**INFORME DE VISITA DE CONTROL
N° 026-2026-OCI/0472-SVC**

**ESTADO SITUACIONAL DE LA OBRA:
“MEJORAMIENTO DE LOS SERVICIOS PÚBLICOS DE
INTEGRACIÓN ECONÓMICA Y SOCIAL EN RECREACIÓN
ACTIVA EN JUNTA VECINAL TENIENTE CORONEL
RICARDO O'DONOVAN DISTRITO DE TACNA DE LA
PROVINCIA DE TACNA DEL DEPARTAMENTO DE TACNA”**

**PERÍODO DE EVALUACIÓN:
DEL 31 DE AGOSTO DE 2026 AL 4 DE SEPTIEMBRE DE 2026**

Imagen n.º 2
Elevación de cerco perimétrico - Muro reforzado

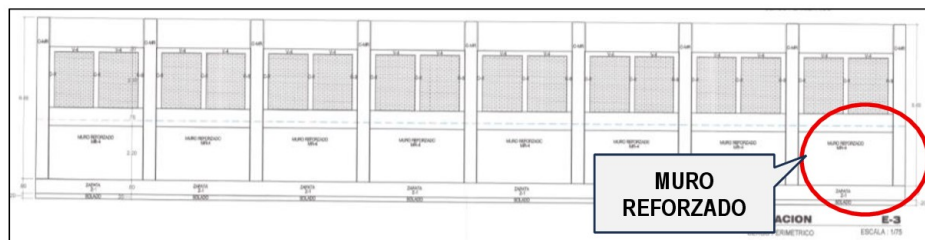
Durante la visita de inspección se verificó el acero del muro reforzado expuesto directamente a las condiciones ambientales, sin que se adviertan medidas de protección temporales destinadas a protegerlas durante el período de paralización. Asimismo, las barras longitudinales y transversales presentan signos generalizados y visibles de oxidación superficial, conforme se aprecia en las imágenes siguientes:

En ese sentido, previa reanudación de trabajos resulta necesario la limpieza, evaluación y verificación de estas barras a fin de verificar lo dispuesto por la norma técnica E.060.

Por tanto, la permanencia prolongada del acero de refuerzo corrugado expuesto a las condiciones ambientales durante el periodo de paralización genera el **riesgo de progresión del proceso de oxidación y eventual pérdida del material**, pudiendo afectar las condiciones superficiales y dimensionales requeridas para su incorporación al concreto.

Elevación de cerco perimétrico en cruce de calle n.ºs 6 y 11

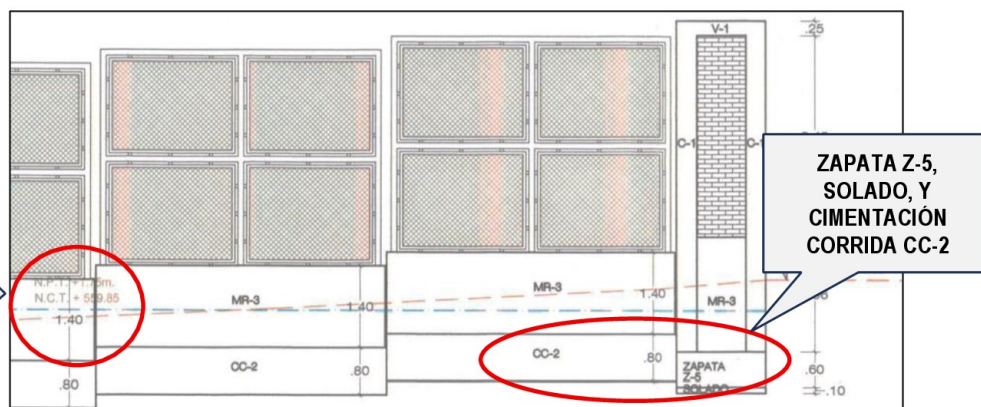
De la imagen antecedida se visualiza el detalle de la cimentación conformada por una zapata Z-5 y su respectivo solado, así como una cimentación corrida CC-2, y un nivel de piso terminado del interior del complejo deportivo de 1,75 m, graficado mediante una línea horizontal punteada color verde.

Durante la inspección efectuada al cerco perimétrico se constató que, los trabajos de conformación de relleno se encontraban inconclusos, situación que derivó en la exposición de la cimentación del cerco perimétrico, conforme se aprecia en las imágenes siguientes:

Por tanto, se evidenció la no realización del relleno con material propio en esta zona, situación que expuso la cimentación del cerco perimétrico a la acción directa de agentes ambientales y externos, con el **riesgo de afectar condiciones de estabilidad, durabilidad y originar socavación en el cerco perimétrico.**
